Mission régionale d'autorité environnementale

**Avis délibéré
sur le projet de renouvellement urbain
du quartier du Valibout
Plaisir (78)**

N° APJIF-2023-061
du 08/11/2023

Figure 4: Plan de l'offre de stationnement (étude d'impact, tome 2, p. 19)

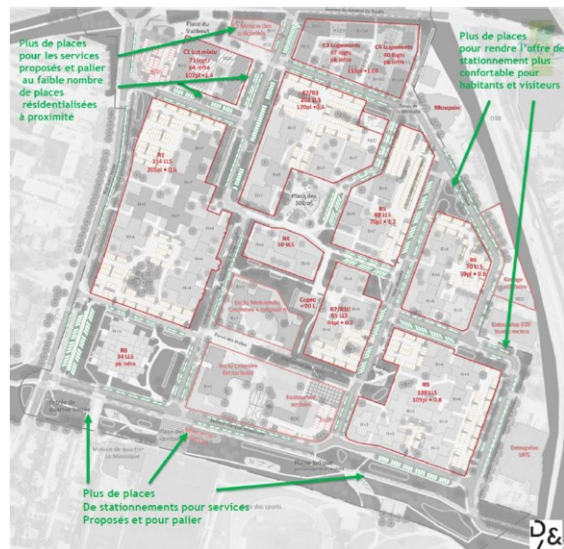
Les espaces de stationnement automobile sur l'espace public apparaissent conséquents et concernent l'ensemble des voies internes (cf figure 4, étude d'impact, tome 2, p. 19). Une cartographie relie approximativement ces espaces de stationnement à l'expression de besoins vaguement localisés au nord, à l'est et au sud sans corrélation précise puisque les espaces de stationnement sur l'espace public apparaissent importants dans l'ensemble du quartier.

L'Autorité environnementale considère que l'analyse prévisionnelle des besoins en stationnement devrait faire l'objet d'une étude plus approfondie notamment en fonction des objectifs de déplacements alternatifs à la voiture individuelle en envisageant davantage de stationnements automobiles mutualisés afin de réduire les emprises en surface (au profit d'espaces verts perméables notamment).

(8) L'Autorité environnementale recommande de concevoir un plan de stationnement adapté aux besoins prévisibles et aux objectifs de report modal, localisant précisément les besoins et recherchant in fine à réduire le nombre de places de stationnement automobile en recourant aux stationnements mutualisés, à maximiser l'espace non artificialisé et à faciliter le report vers les modes alternatifs de déplacement.

Figure 5: Le garage solidaire apparaît dans le rectangle orange à droite, le long de la RD 30 (Tome 2 p. 28)

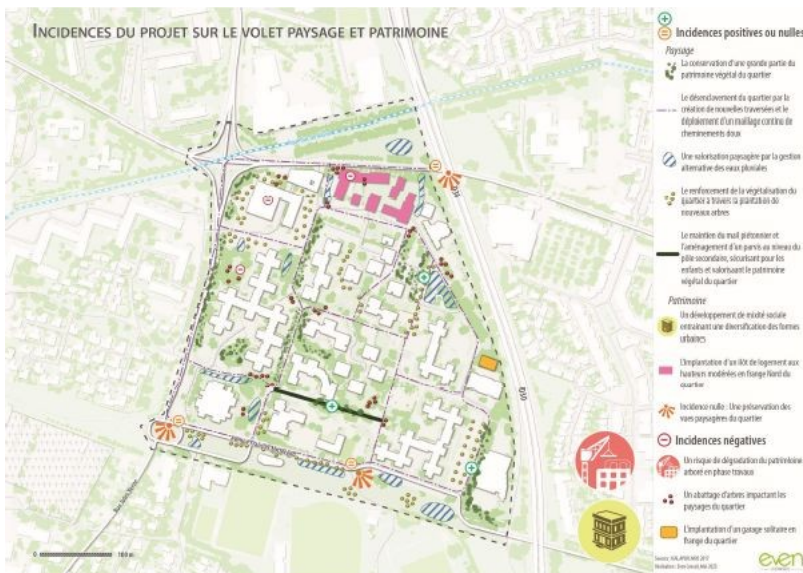
La prise en compte de l'espace arboré sur lequel doit s'implanter le garage solidaire apparaît insuffisante. Les arbres correspondant à ce site ne figurent pas sur le plan de localisation des arbres conservés, détruits ou plantés (voir figures 6 et 6 et étude d'impact, tome 2, p.32).

Or, ces arbres seront supprimés, l'étude d'impact (tome 2, p. 25)) indiquant : « L'implantation du garage nécessite l'abattage d'une partie des arbres du secteur et a une incidence négative sur le paysage ». Compte-tenu de l'implantation choisie, il conviendrait de compléter l'état initial de l'environnement pour cette zone de manière à ce qu'il soit possible d'identifier, sur cette emprise, à la fois l'état phytosanitaire des arbres et leur

potentiel d'accueil global vis-à-vis de la biodiversité. Comme précédemment relevé, la création du garage solidaire à cet endroit constitue un point négatif résiduel du projet, identifié comme tel par le maître d'ouvrage. Il conviendrait donc d'étudier des alternatives permettant d'éviter ou de réduire sensiblement l'atteinte à un espace arboré de qualité.

(10) L'Autorité environnementale recommande de mener à bien une étude écologique précise sur l'emprise visée par l'implantation du garage solidaire, afin d'éviter ou à défaut de réduire sensiblement la destruction d'un espace arboré de qualité.

Figure 8: Carte du bruit de la situation avec projet en période diurne (Iris Conseil, étude d'impact, tome 2, p. 63)

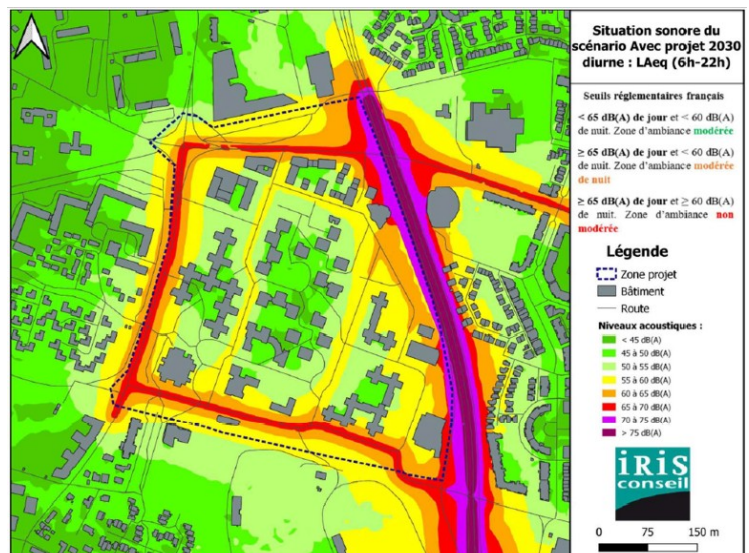
Afin de limiter les nuisances sonores en façade des bâtiments implantés sur ces secteurs exposés, des objectifs d'isolation acoustique des façades concernées ont été définis. En raison des dépassements constatés, l'Autorité environnementale considère que la seule mesure d'isolation acoustique des constructions neuves est insuffisante. Elle ne permet pas, notamment, de garantir un environnement sonore sain aux habitants lorsque les fenêtres sont ouvertes, notamment l'été. Des mesures relatives à l'éloignement des bâtiments, à leur orientation et à une conception adaptée des formes urbaines sont nécessaires afin de minimiser les nuisances sonores perçues dans les logements fenêtres ouvertes et dans les espaces de vie extérieurs.
